Rapport d'analyse environnementale

**Prolongement de l'autoroute 20
de Cacouna à Trois-Pistoles
par le ministère des Transports**

Dossier 3211-05-336

Le 21 août 2006

ANNEXE 5 : VARIANTES DE TRACÉ ÉTUDIÉES

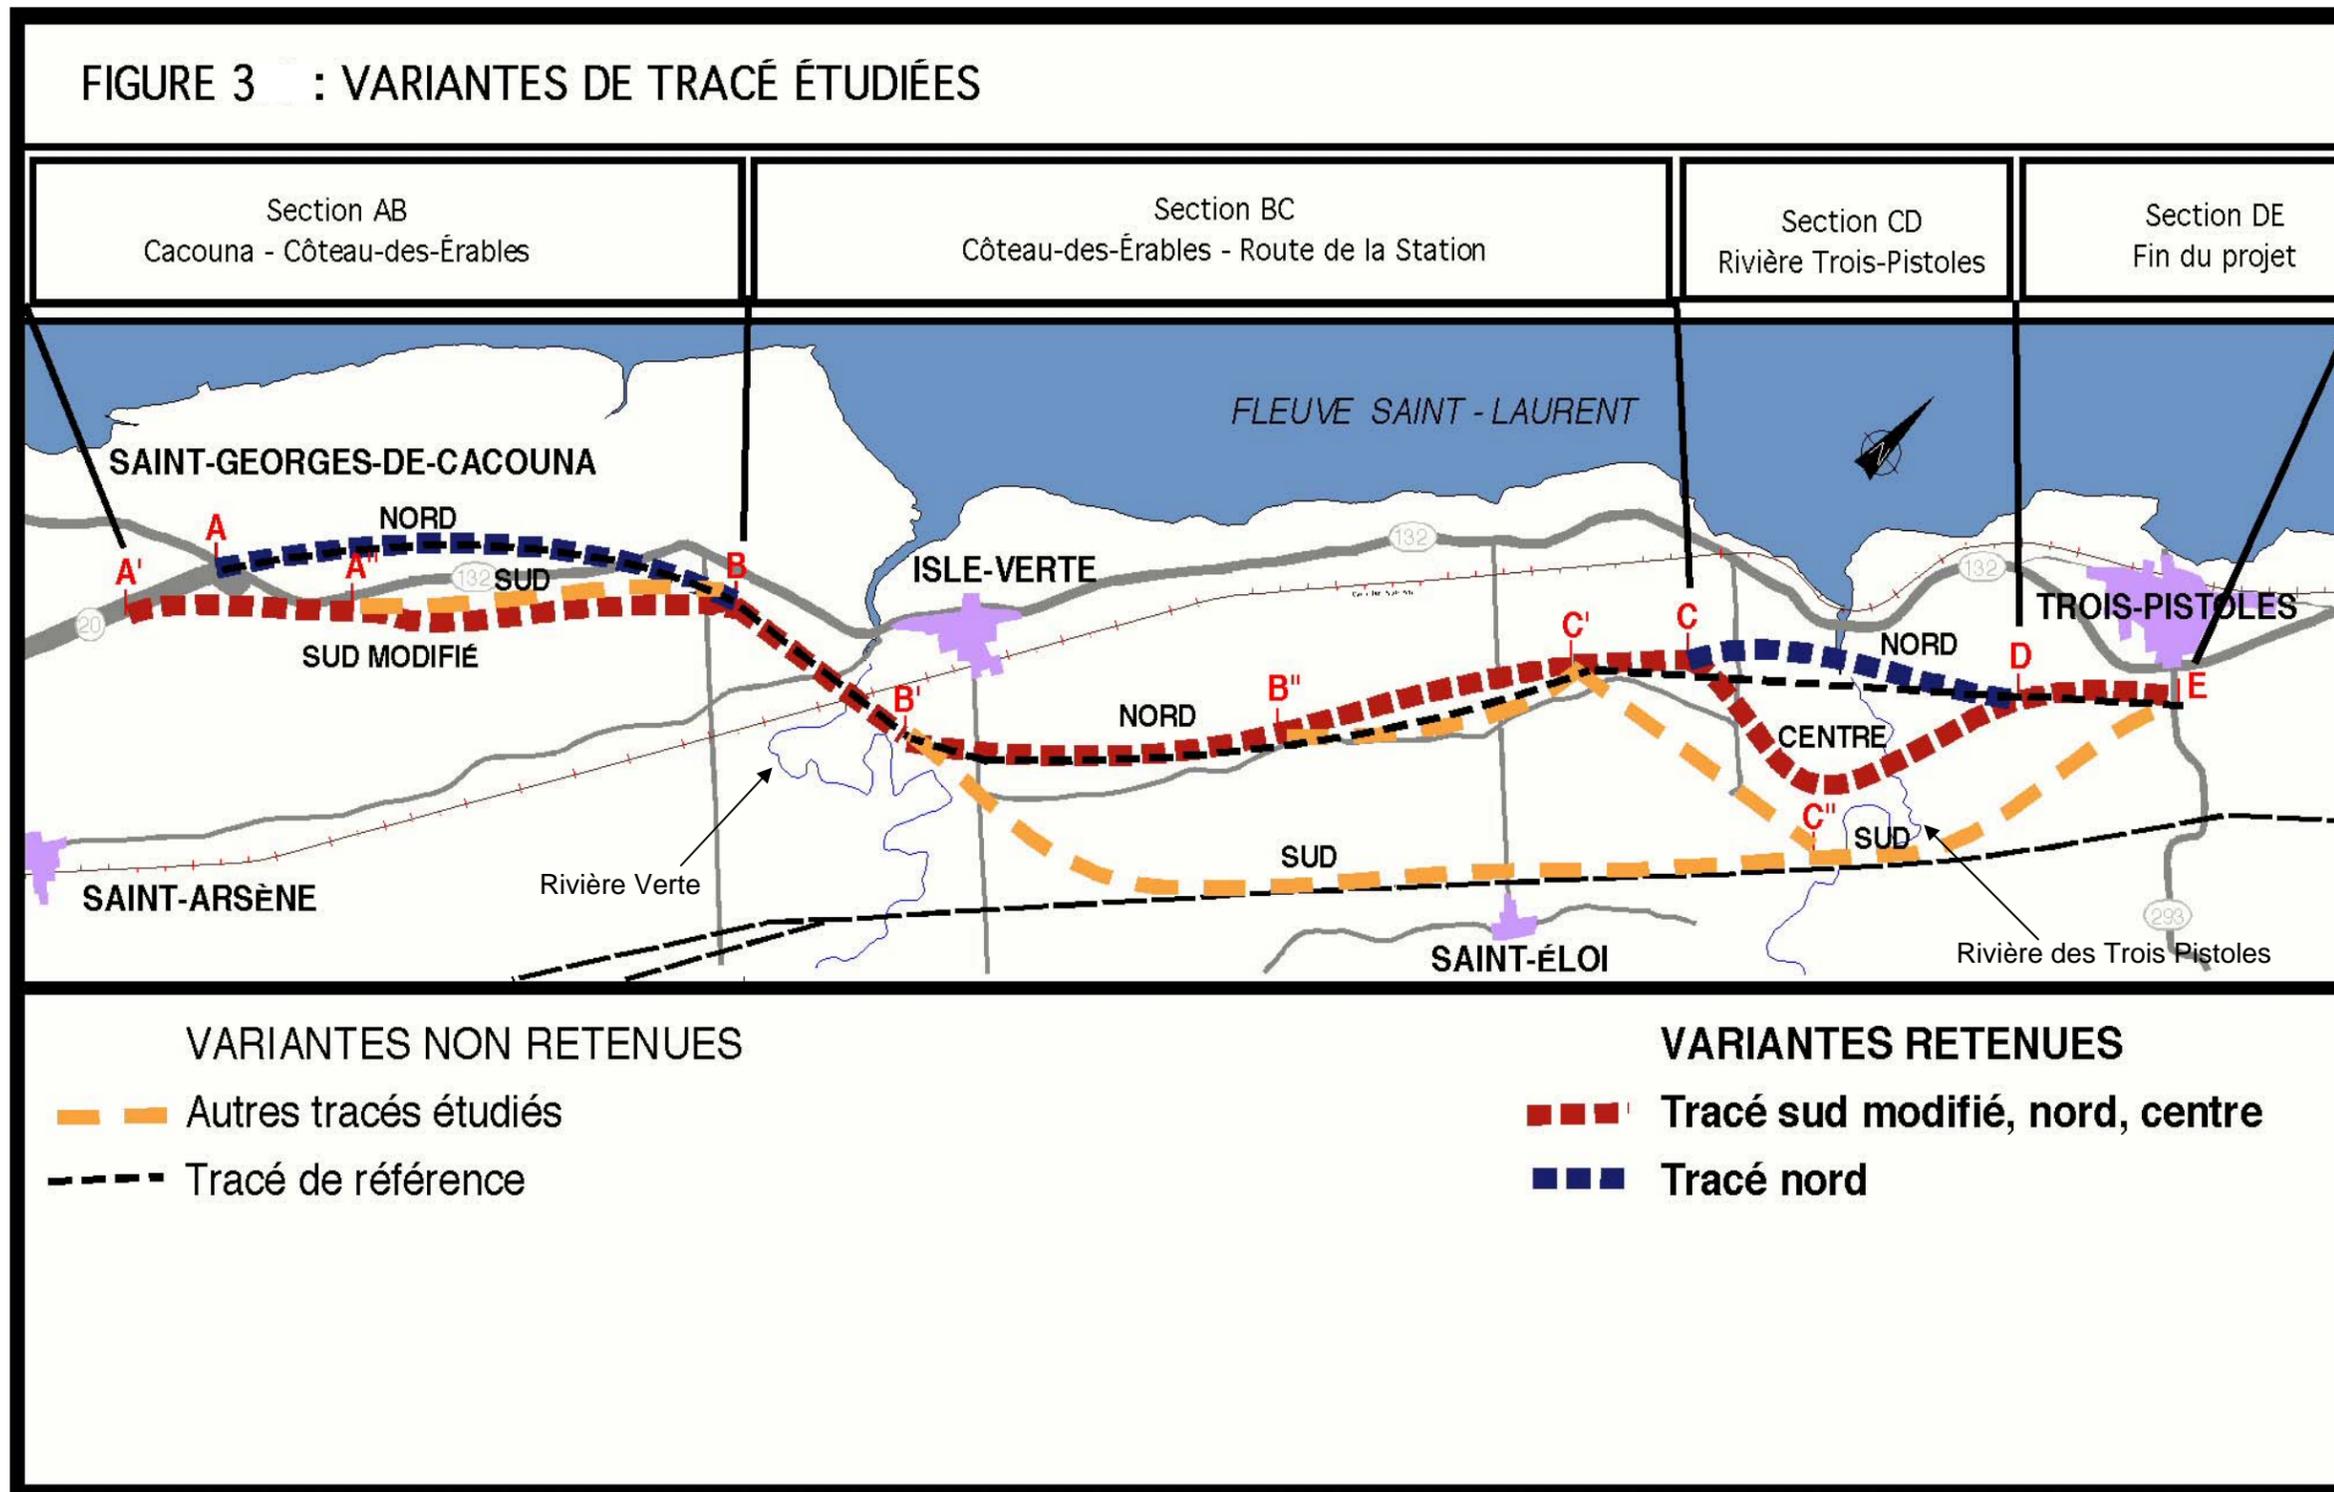
L'analyse comparative des variantes de tracé de la section AB permet de constater que la variante sud modifiée est celle qui présente le moins d'inconvénients. Les avantages de cette variante sont largement supérieurs à ses inconvénients, cela même si certains d'entre eux sont plus importants que ceux de la variante nord pour certaines composantes (ex. : déboisement). Il apparaît que la variante sud modifiée demeure globalement celle qui comporte les inconvénients les moins importants dans ce segment.

L'étude d'impact relève un nombre légèrement moins important d'impacts négatifs pour cette variante (sept pour la variante nord contre neuf pour la variante centre). Toutefois, ces inconvénients apparaissent plus importants sous certains aspects. Ainsi, au plan visuel, selon notre analyse, cette variante est celle qui comporte la plus grande incidence pour les résidants, en particulier dans le secteur habité de la route du Sault. Il est à noter que la différence permettant de discriminer une variante par rapport à l'autre est parfois mineure compte tenu de l'importance du projet (ex. : le nombre d'exploitations agricoles touchées). La conservation du territoire agricole, déjà amplement sollicitée par la réalisation de ce projet, a été l'élément déterminant de ce choix.

Après l'analyse comparative détaillée, le MTQ a retenu, en tant que tracé final pour les deux sections comportant plus d'une variante, la variante sud modifiée pour la section AB, la variante nord pour la section CD et les deux sections (BC et DE) comportant un tracé unique. L'analyse environnementale du projet porte sur ce tracé (*cf.* note 5).
